TCA施設に係る
廃止措置計画認可申請書の一部補正について
概要説明資料(案)

国立研究開発法人日本原子力研究開発機構
原子力科学研究所

補正内容(その1)

TCA炉心概要

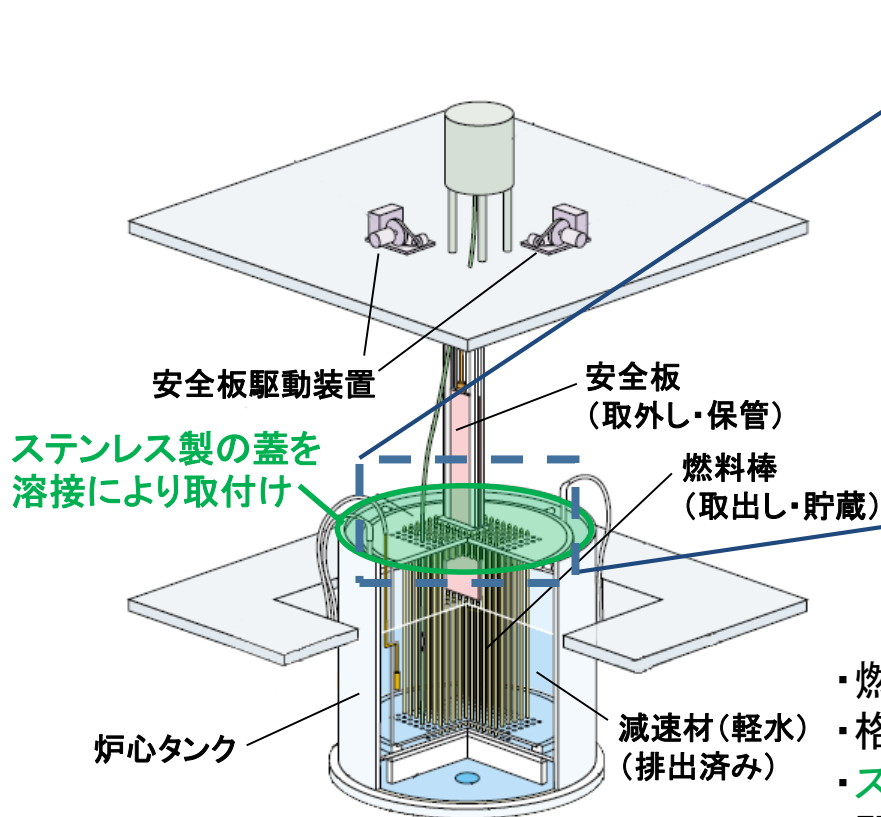
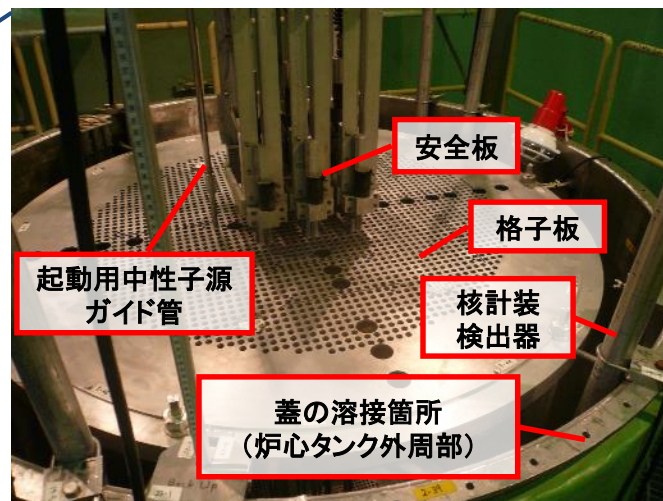
原子炉機能停止のための炉心タンク閉止措置について、タンクの内部にある格子板、安全板等を含めて炉心タンクがどのような状態となるのか、廃止措置計画に記載する。

原子炉の機能停止措置として、炉心タンク内への燃料の再装荷を不可とするため、炉心タンク上部開放部の閉止措置を実施する。閉止措置は、炉心タンク内に挿入されている安全板(3基)、核計装検出器(6本)、水位制限装置(3基)、温度計(3本)及び起動用中性子源のガイド管(1本)を取り外した後、炉心タンク上部にステンレス製の蓋を溶接で取り付けることにより行う。炉心タンク内に設置されている格子板については、取り外しは行わない。なお、炉心の現状は、全ての燃料が取り出し済みであり、軽水も排水状態である。

燃料の再装荷を防止するため、炉心タンク上部開放部を閉止

- ・燃料、減速材の取出し、排出は実施済み
- ・格子板は取外しを行わず、安全板等は取外し
- ・ステンレス製の蓋を炉心タンク外周部に溶接で取付け
- ・閉止措置後のタンク内部の点検等はタンク側面の点検孔から実施(点検孔からの燃料装荷は不可)

(3) 核燃料物質の搬出、輸送

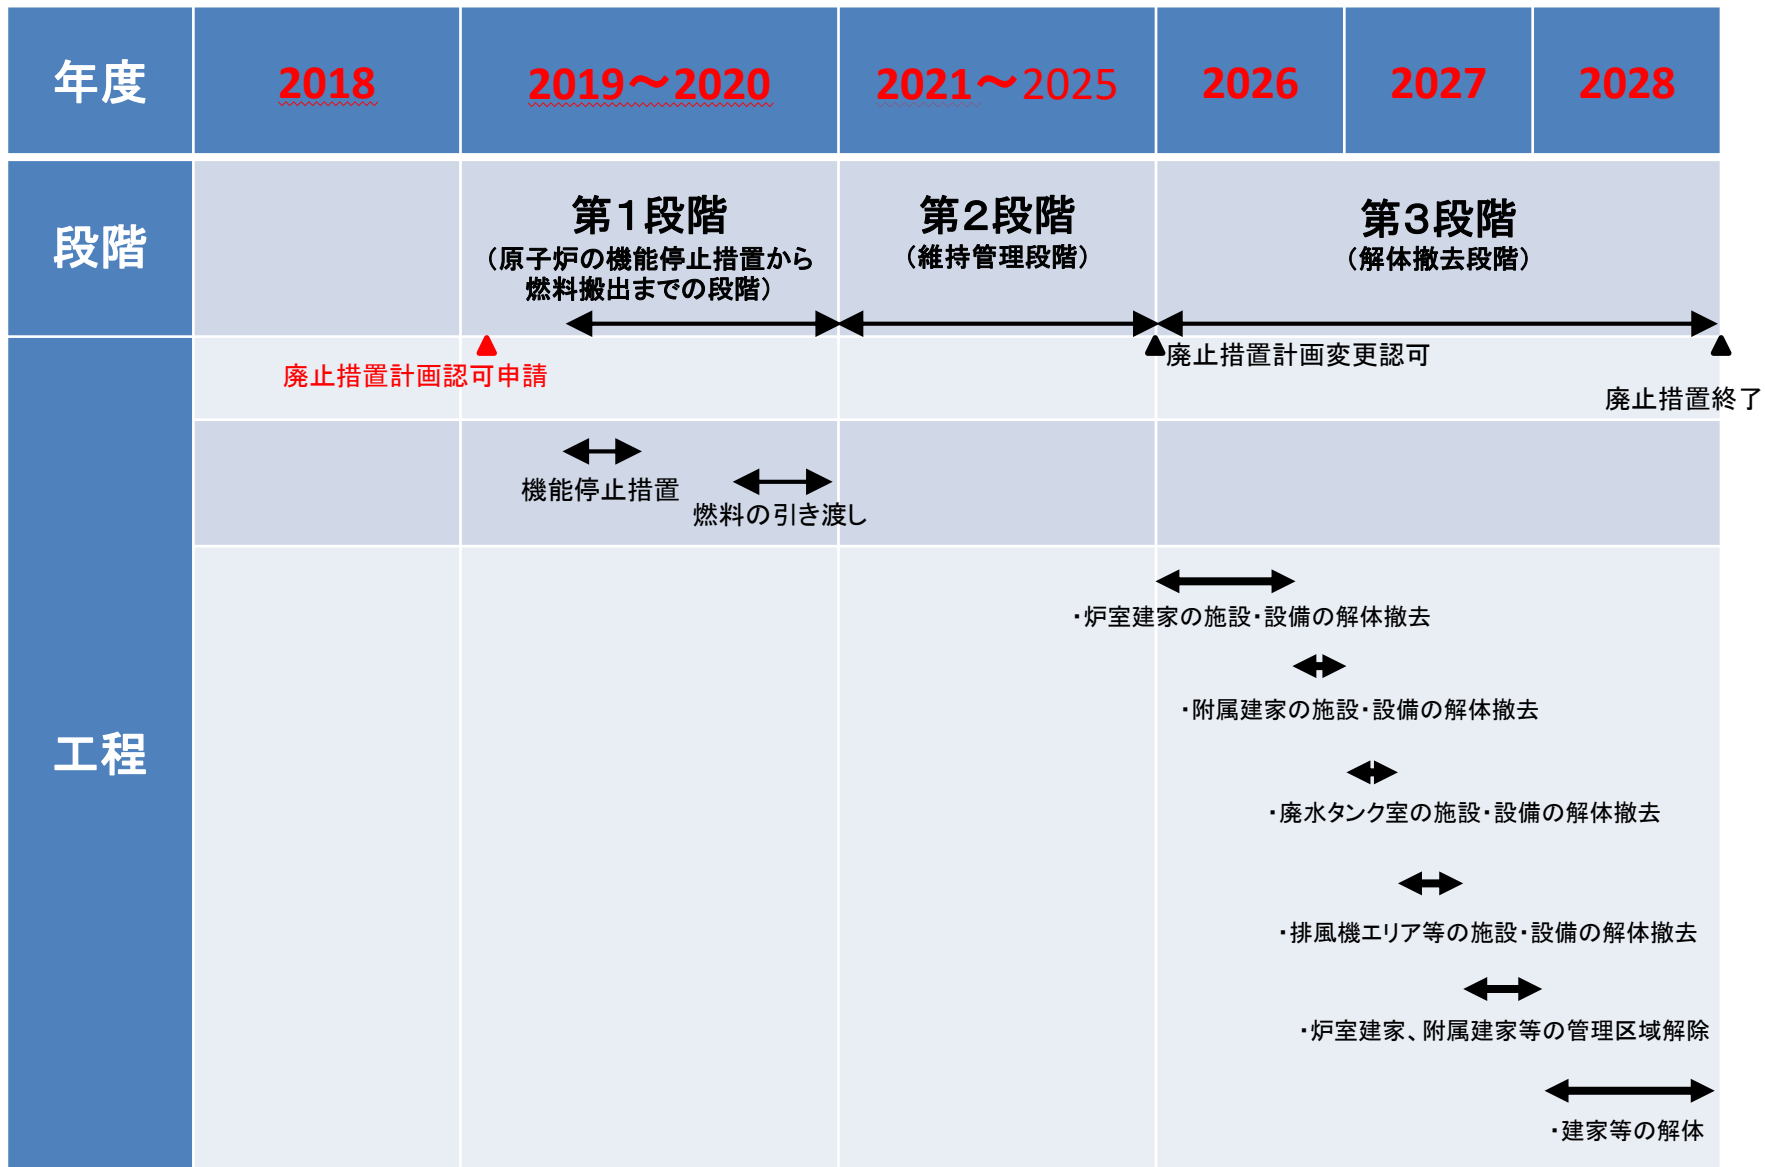
使用済燃料の搬出予定時期を当初予定の2020年度から2022年度に変更する。廃止措置完了時期は変更しない。

使用済燃料は、輸送容器に収納のうえ、[2022年度](#)までに搬出する予定である。使用済燃料の搬出及び輸送に当たっては、保安規定等に従った措置を講ずる。

施設の維持管理段階の工程（補正後）

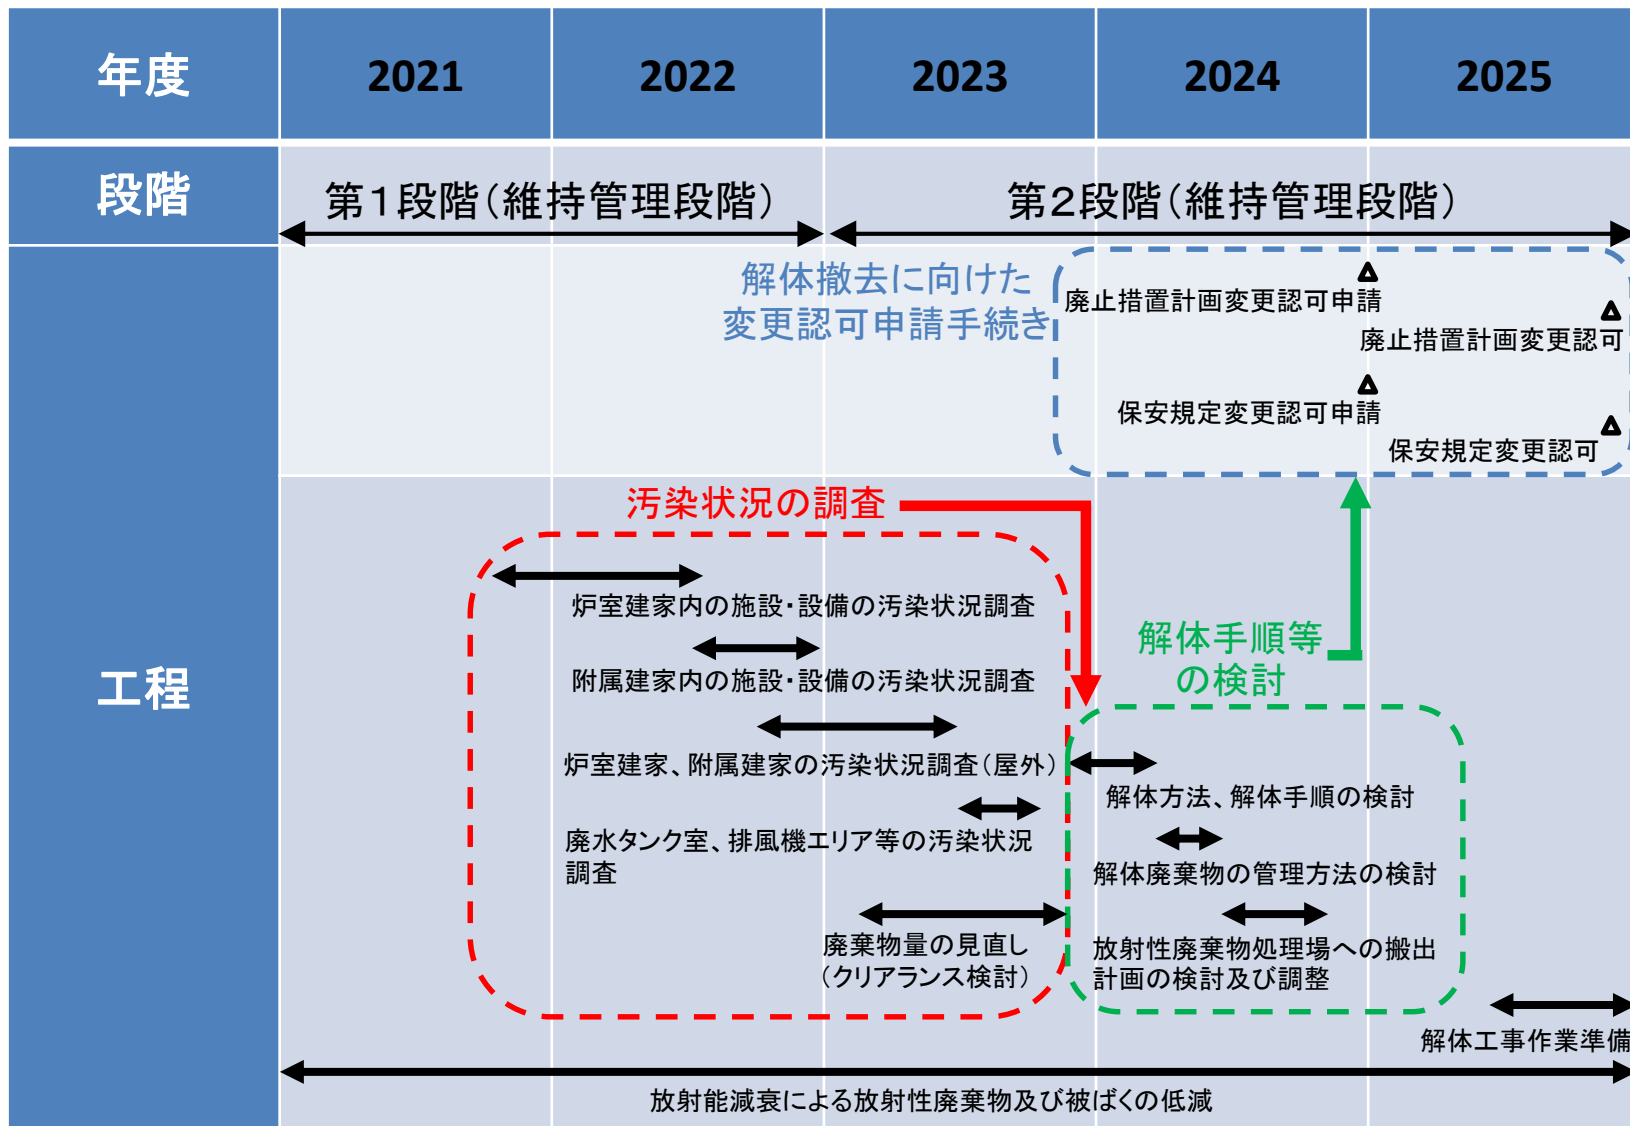
使用済燃料の搬出予定時期を当初予定の2020年度から2022年度に変更する。廃止措置完了時期は変更しない。第2段階の維持管理期間を短縮するため、第1段階においても汚染状況調査を行うことを記載する。

- 当機構が定めた施設中長期計画に基づく廃止計画
(各施設のリスクを考慮して優先度を決定)
- 汚染状況の詳細な調査(福島第1原子力発電所事故の影響含む)
 - サンプルの採取(コンクリートのボーリング、金属表面の研削、部品採取)及びGe半導体検出器による放射能測定
 - 直接法、間接法(スミア法)による汚染分布調査
 - 放射エネルギーの測定結果と解析結果の比較(解析の妥当性確認)
 - 調査対象核種は、福島第1原発事故の関連核種としてCs-137、TCAの運転に関連する核種としてCo-60、Fe-55等
 - 廃棄物量の見直し、クリアランス適用可否の検討(廃棄物低減)
